## **RAPPORT DE LA COMMISSION EAU POTABLE SUR LE PRÉAVIS N° 05/2026 : « Demande de crédit d'étude de CHF 710'000.00 pour les prestations d'ingénierie relatives à la construction du réservoir de Montachard et des infrastructures communales associées »**

Reverolle, le 19 avril 2026

## Questions de la commission - Préavis N°5/26

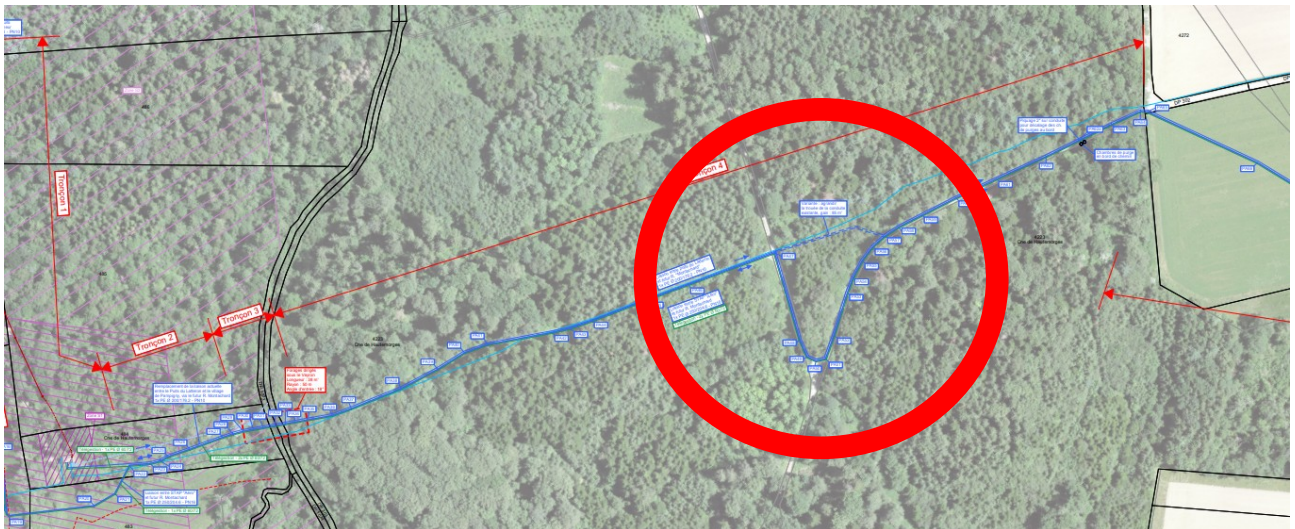
Le propriétaire de la parcelle envisagée pour l'implantation du réservoir a-t-il déjà donné son accord de principe pour la vente ou la mise à disposition de la surface ?

- Oui les tractations sont en cours

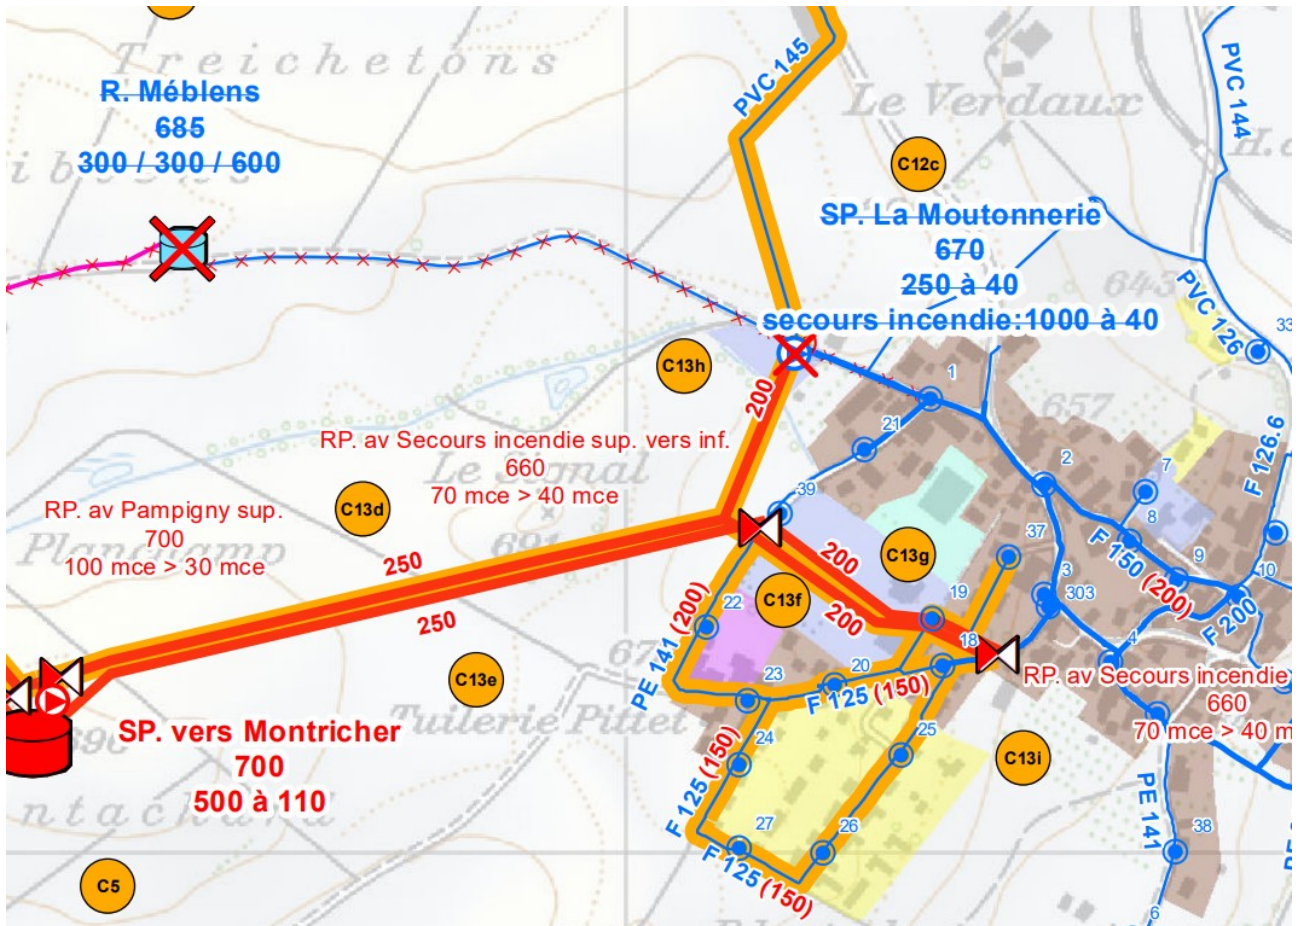
Le projet semble prévoir un changement de stratégie pour le raccordement dans le village. Quelles sont les raisons techniques ou opérationnelles qui expliquent cette évolution par rapport aux options initialement envisagées ?

- Le tracé prévu dans le PDDE était au niveau du plan directeur qui élabore des principes et des tracés indicatifs. Le projet a montré qu'il y avait un intérêt technique, dû entre autre à l'abandon de la Moutonnerie et, une opportunité à remplacer une conduite vétuste et à coordonner ces travaux avec ceux liés à l'épuration,
